玄海原子力発電所 3号機  
原子炉容器上部ふた取替工事に係る  
設計及び工事計画認可申請の概要について

2020年8月25日  
九州電力株式会社

玄海原子力発電所3号機 原子炉容器上部ふた取替前後の主要比較

原子炉容器概要図

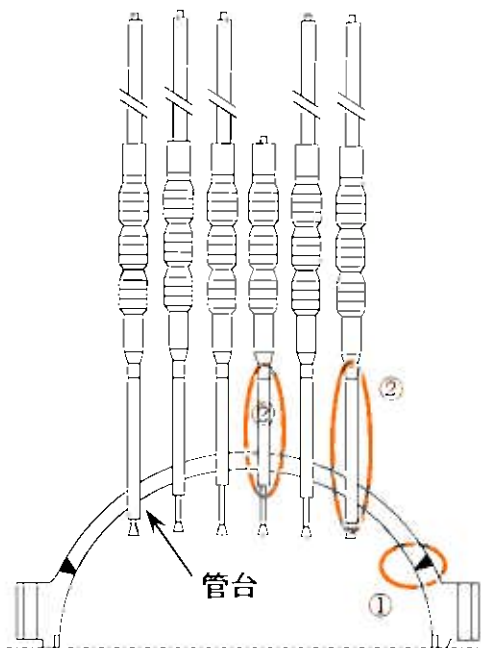
国内外の600ニッケル基合金を使用している原子炉容器上部ふた管台の応力腐食割れの損傷事例を踏まえ、現状問題ないが、更なる信頼性向上として、耐応力腐食割れに優れた690ニッケル基合金を用いた原子炉容器上部ふたに取り替える。

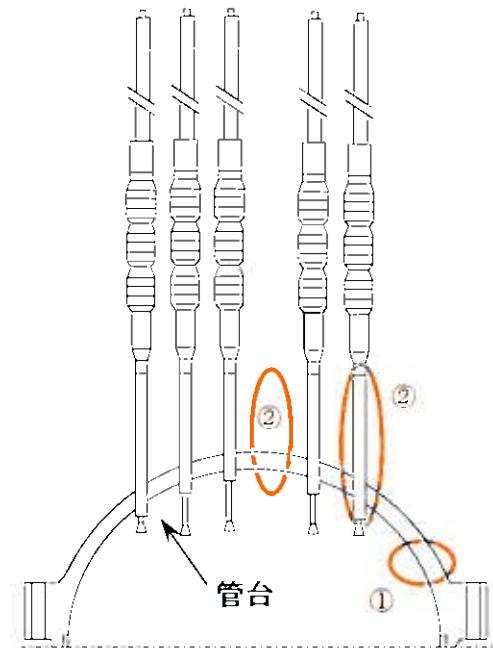
| 取替前               | 項目             | 取替後               |
| 二分割構造             | 構造             | 一体構造              |
| SQV2A<br>低合金鋼板    | 上部鏡板材料         | SFVQ1A<br>低合金鋼鍛鋼品 |
| SFVQ1A<br>低合金鋼鍛鋼品 | 上部ふた<br>フランジ材料 |                   |

・最新の製造方法の一体構造とする。

| 取替前                    | 項目             | 取替後                     |
| NCF600TP<br>600ニッケル基合金 | ふた管台材料         | GNCF690HL<br>690ニッケル基合金 |
| 600系ニッケル<br>基溶接金属      | ふた管台溶接<br>金属材料 | 690系ニッケル<br>基溶接金属       |
| 69個 (予備8)              | 個数             | 61個* (予備0)              |

・応力腐食割れ抑制のため材料を変更する。  
 ・設備の合理化のため予備の管台を廃止する。  
 ※制御棒クラスタ駆動装置 (57個)  
 炉内温度計装 (4個)
